改善箇所説明図

作業機用操作レバー

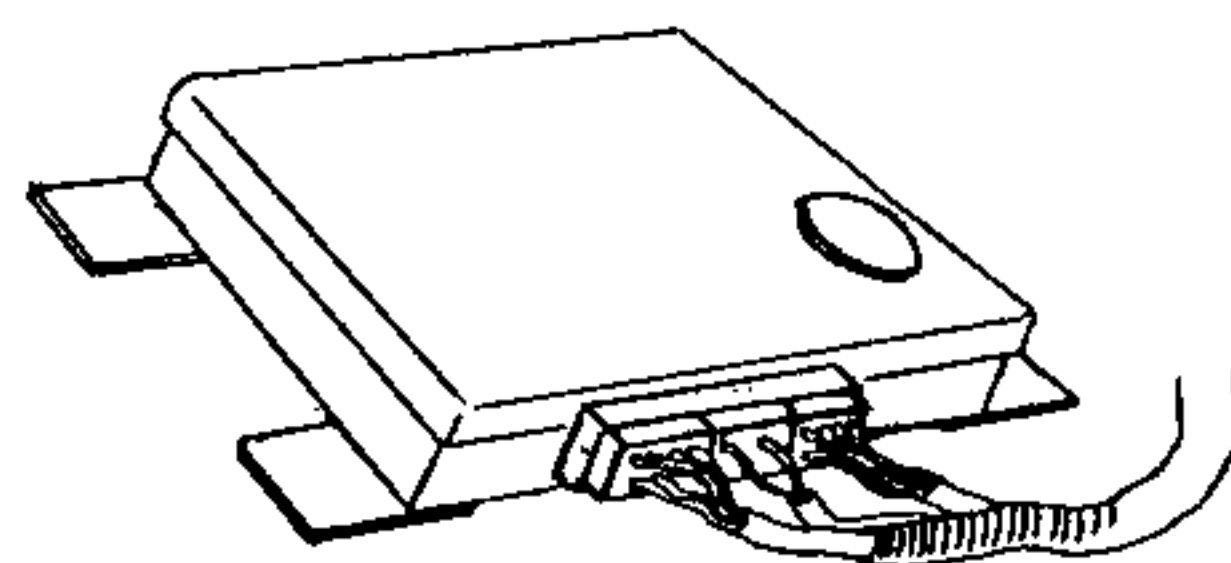
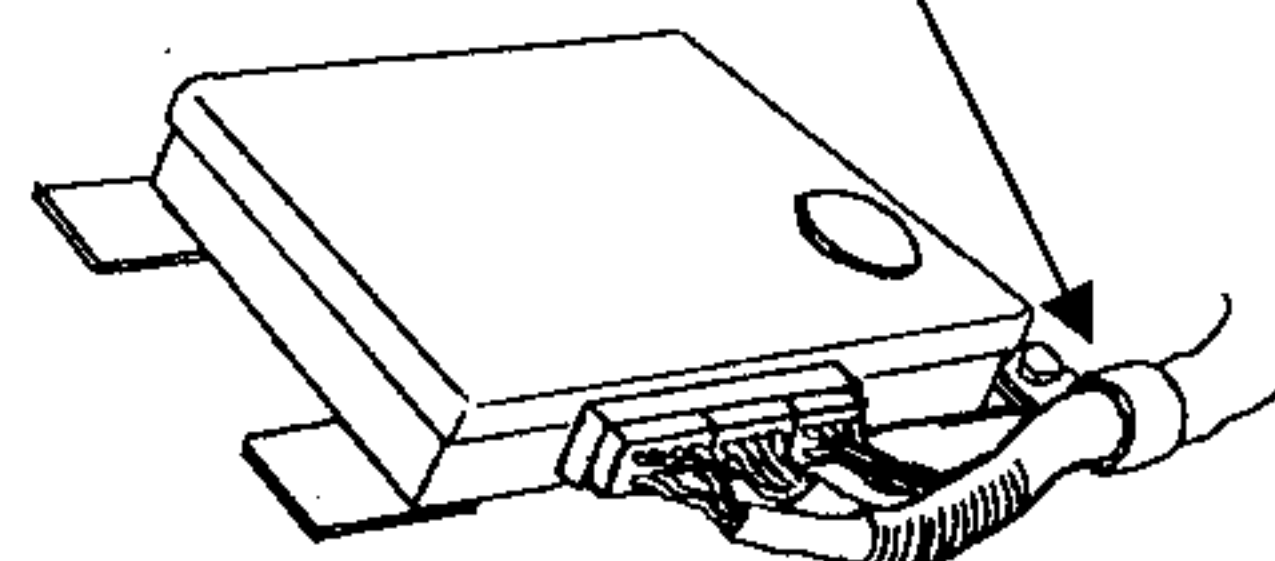
作業機(ブレード)の制御装置において、制御装置(コントローラ)のプログラムが不適切なため、コントローラ用の配線が接触不良、断線等を起こした場合に、格納されているブレードが突然動き出すことがあり、最悪の場合、走行中に車幅が2.5メートルを超えるおそれがある。

電気配線部クランプ無し

全車両、当該コントローラ及び電気配線を対策品に交換し、クランプ及び警告灯を追加する。

電気配線部クランプ追加

電気配線(交換)
